LOTE 01:

"AMPLIAÇÃO DOS SISTEMAS DE ABASTECIMENTO DE ÁGUA E DE ESGOTAMENTO SANITÁRIO DO MUNICÍPIO DE ÁGUA BRANCA/ES."

Em razão dos esclarecimentos prestados, a CESAN adia a data do recebimento das propostas e da sessão da disputa para as seguintes datas e horários:

Figura 4: Trecho de travessia 3 extraído do projeto C-021-000-94-5-XX-0018-REV00 (DER);

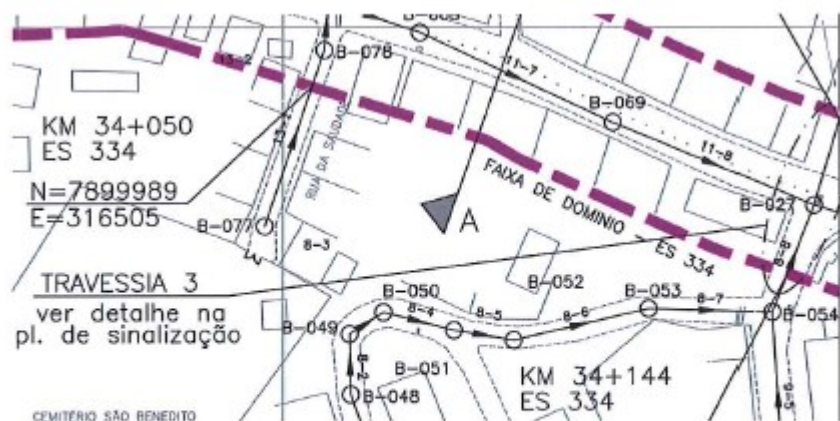
Travessias 03 e 04: Sob rodovia estadual ES-334, Travessia 03 (KM034+144), Travessia 04 (KM034+500), informados nos projetos C-021-000-94-5-XX-0018-REV00 conforme figura 4 (DER) e C-021-000-94-5-XX-0019-REV00 (DER), conforme Figuras 4 e 5.

De porte de todas a informações aqui descritas, observamos que as travessias 02, 03, 04 e 05 não possuem projeto de detalhamento e especificações necessárias que permitam compor os preços para a execução.

As Travessias 02, 03, 04 e 05 fazem parte do escopo das obras e serviços da presente licitação?

Caso Positivo, solicitamos o envio dos projetos de detalhamentos e especificações das travessias 02, 03, 04 e 05 para elaboração de custos.

Sim, as travessias fazem parte do escopo. Foi apresentado um projeto intitulado Sinalização (B-062-000-94-5-XX-0001-DER) que traz um detalhe típico de travessia, que deverá ser em método não destrutivo. Ou seja, para composição de custos deve-se levar em consideração a distância apresentada em planta e o conceito de método não destrutivo, por meio de furo direcional, conforme indicado na planta citada. Caso haja necessidade de maiores informações, estas deverão ser apresentadas em projeto executivo.

Figura 7: Trecho de travessia 5 extraído do projeto C-021-000-94-5-XX-0020-REV00 (DER);

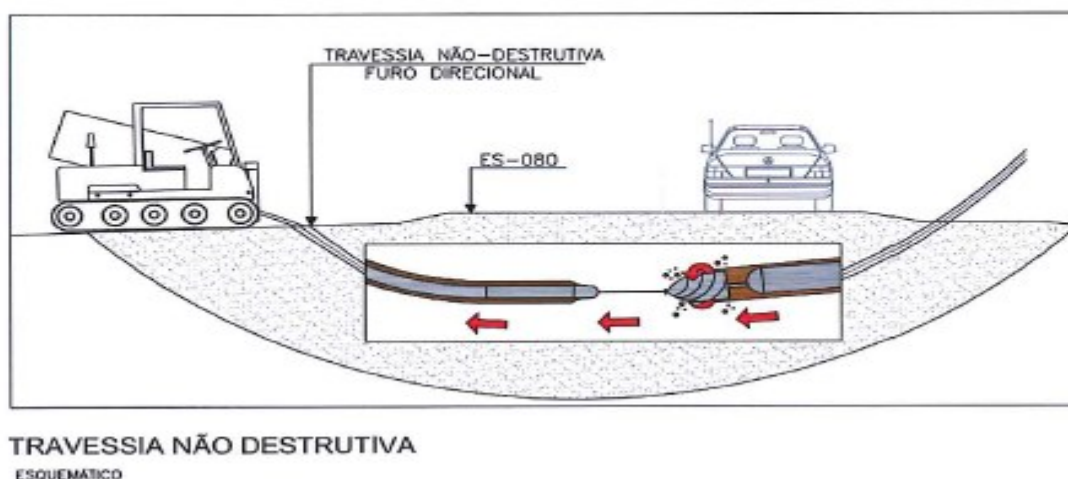
Nos projetos aqui mencionados, para as travessias 02, 03 04 e 05, descrevem que há detalhamento em "pl. sinalização", na qual identificamos apenas um "esquemático" de furo direcional, conforme a Figura 7 retirada do projeto B-062-000-94-5-XX-0001-DER-REV01.

Figura 11: Travessias de rede coletora e linha de recalque na Bacia D (C-011-000-94-5-XX-0063 e C-011-000-94-5-XX-0065);

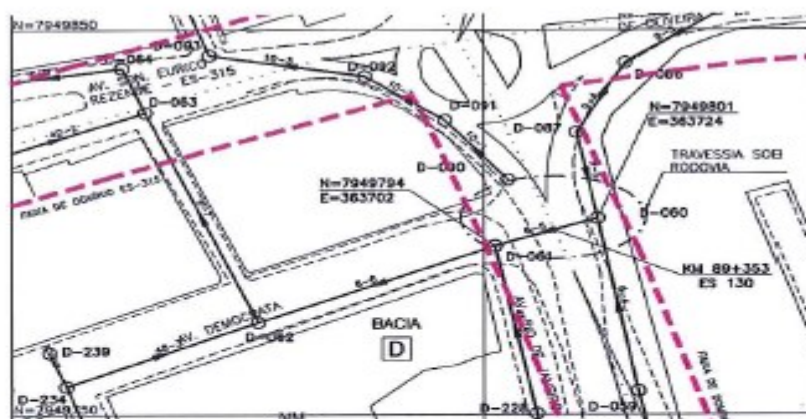
Ao passo que, ao analisarmos as implantações da malha coletora de esgoto na bacia D, do SISTEMA DE ESGOTAMENTO SANITÁRIO DE BOA ESPERANÇA SEDE, onde contemplam travessias de rede coletora e linha de recalque a serem executadas sob faixa de domínio de rodovia estadual e ilustrados nos projetos: C-011-000-94-5-XX-0063_travessia-rev00, C-011-000-94-5-XX-0065_travessia-rev00 e ilustrados nas figuras 11 e 12.

Tendo em vista, que não foram disponibilizados os projetos de detalhamento da Travessia pela CESAN, a execução dele faz parte do escopo das obras e serviços da presente licitação?

- O envio dos projetos executivos de detalhamento da Travessia e as respectivas especificações para elaboração de custos;
-
- Inclusão, pela CESAN, de itens específicos da Travessia na Planilha de Preços e no Critério de Medição, como disposto na Planilha de Preços (Lote 3) QUILOMETRO 20.

Sim. Para o SES de Boa Esperança há duas travessias, uma referente a um recalque que deverá ser executada como rede comum, ou seja, método destrutivo, seguindo os critérios e padrões do Órgão Regulador (DNIT/DER/ECO 101). E uma outra travessia de rede coletora que deverá ser em método não destrutivo, conforme indicado em projeto na prancha C-011-000-94-5-XX-0063 (DER). Caso haja necessidade de maiores informações, estas deverão ser apresentadas em projeto executivo.

Com relação à sugestão de inclusão de item específico no critério de medição de Boa Esperança, a CESAN esclarece que os custos decorrentes da construção das travessias está inserido na fase de rede coletora.
